核一廠核安管制紅綠燈視察報告 (95年第2季)

行政院原子能委員會 核能管制處

中華民國 95 年 8 月

核一廠執行程序書 757.5「廠內電纜溝預防護程序」 抽水現場查證實況

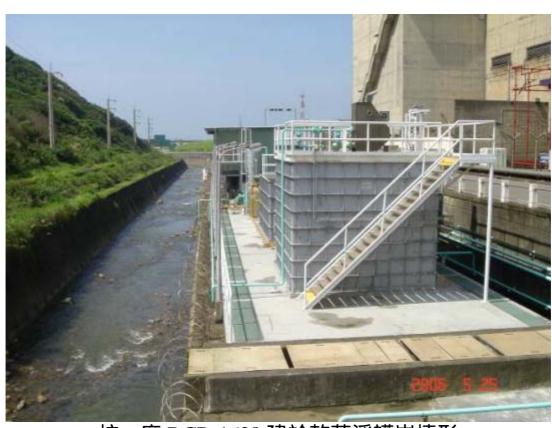
- 2.因颱風或豪大雨可能造成地下電纜淹水,依程序書 757.5「廠內電纜溝預防維護程序」,現場勘察 MH-16 抽水的執行情形,情況良好,隔日再抽查已完成抽水之人孔蓋 MH-16、MH-17,除 MH-17 內有下層部份積水無法由抽水泵抽出造成電纜仍有浸水情形,餘無積水,此部份電廠說明已規劃在 DCR-2836 時,將會以底部用空心磚架高電纜來改善。
- 3.查證核一廠現行程序書,對於海嘯若沿著小坑大門北原橋經隧 道湧入,電廠並無設置擋水砂袋等措施。
- 4.查證聯合廠房及 DST 若發生破漏,則 MCC 480V 1B 開關箱位置最低易受損。
- 5.查證核一廠現行程序書 113.5「災害防救要點」附件一之『災害防救整備項目』, 查證是否依規定處置, 查證結果發現有部分項目不符程序書要求。

第 2 項問題目前電廠已全面清查廠內各人孔,成立改善對策 DCR-2836。人孔內既有排水泵者,全面檢查修復;人孔蓋高度過低, 遇降雨則雨水容易流入人孔者,提升人孔蓋高度;積水嚴重人孔,增 設水位警報,使排水泵能自動啟動;另透過定期巡視抽水之方式,以 改善積水問題,提高地下電纜絕緣品質,故評估結果,此項屬無安全 顧慮之綠色燈號。
